質疑・回答書

| 告示番号 |                                                                                                                                                           | 豊中市告示第287号 | 件 名 | (仮称)豊中市文化芸術センター建設工事その2                                                     |

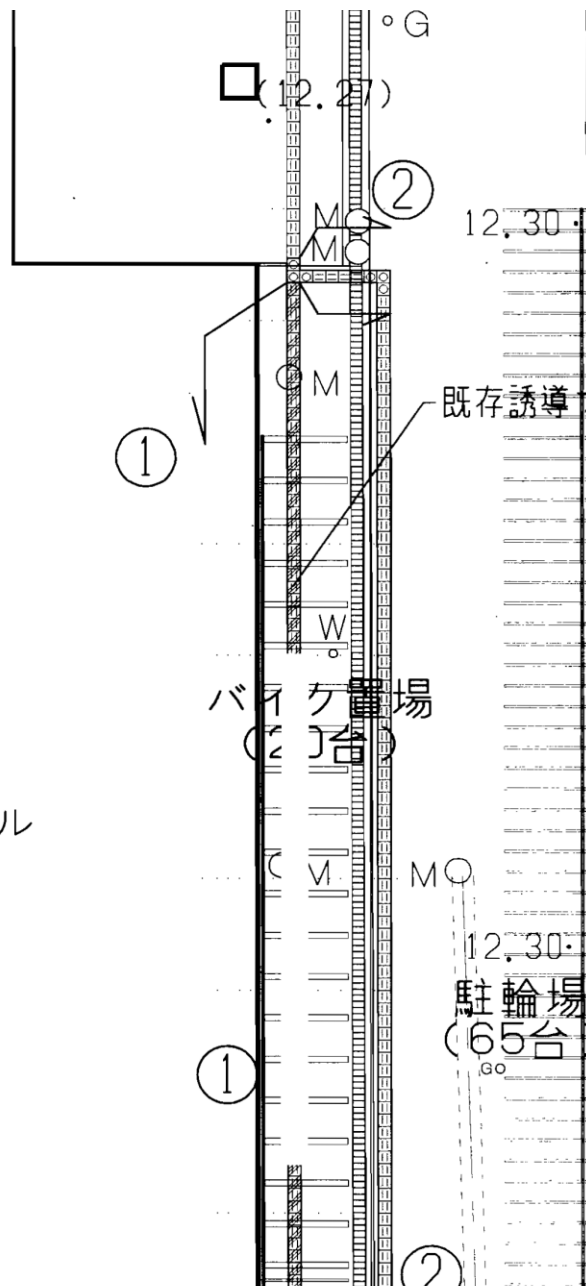
- 四方アルミフレームのパネルを2枚ジョイント
- 4連で連動してパネルを移動
- 床レールなし
- 小松カール HS-50H 特注品 同等以上とする。
- 表面材はウレタンコートの上にクドス張りとする。

別図-② (誘導ブロック)

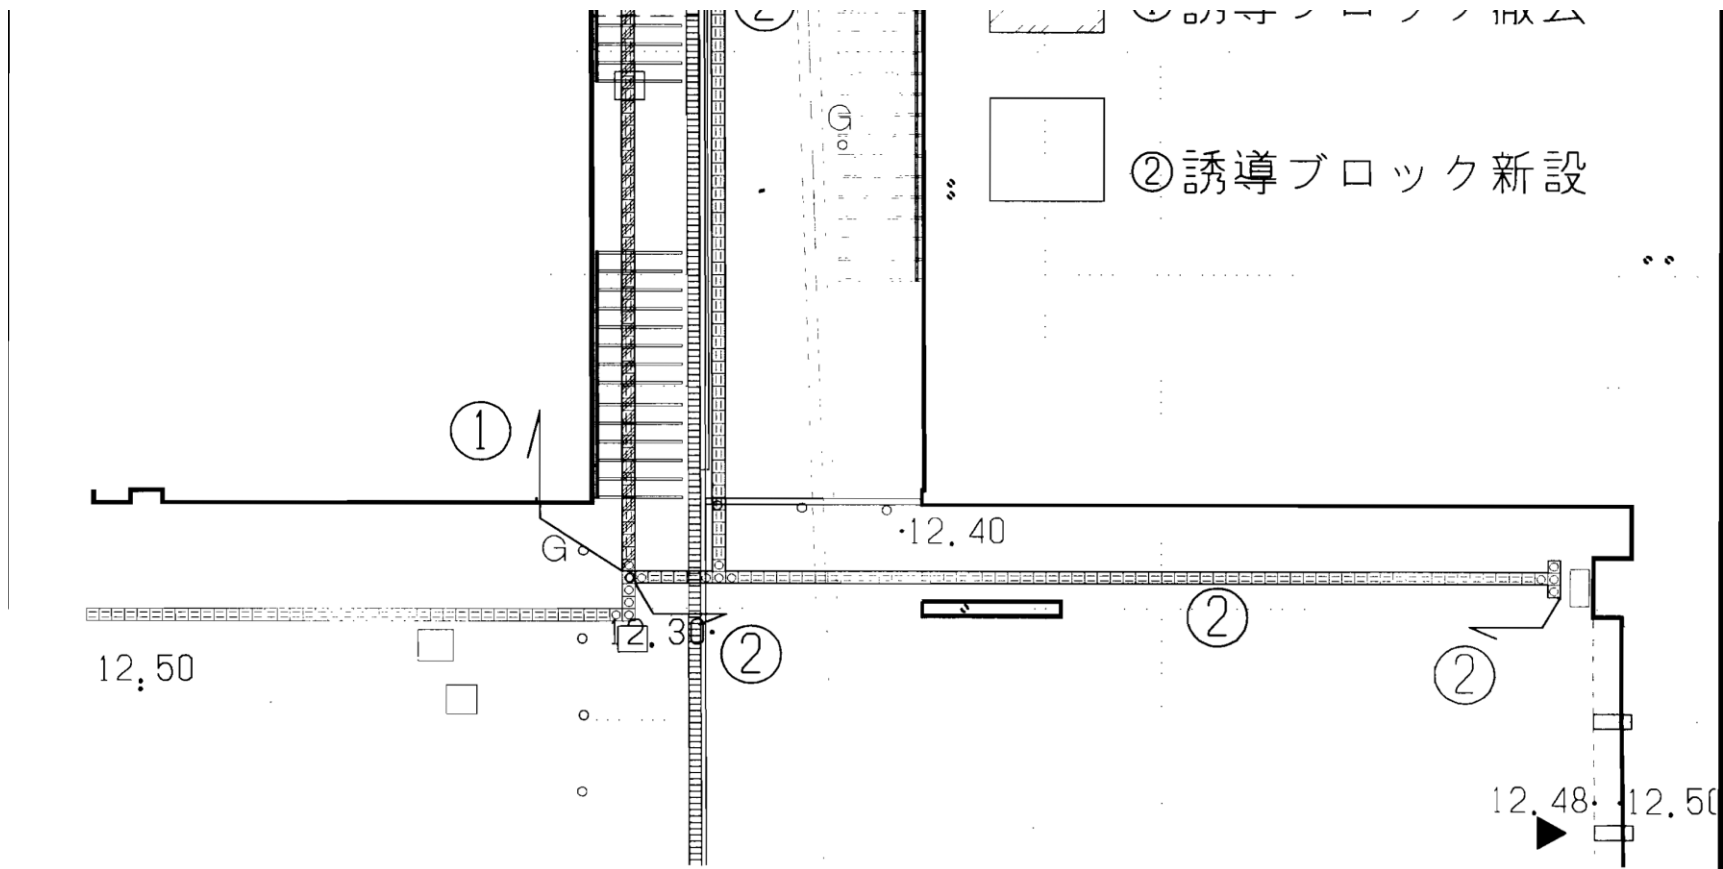
| 128 | (意-12-1図)01 外構平面図、北側アクア文化ホール(既設)部分に誘導ブロック撤去と誘導ブロック新設と記載されていますが、図面より判読できません。詳細図面を御指示下さい。                                                                     | 別添の「別図-②誘導ブロック撤去新設図」参照とします。                                         |
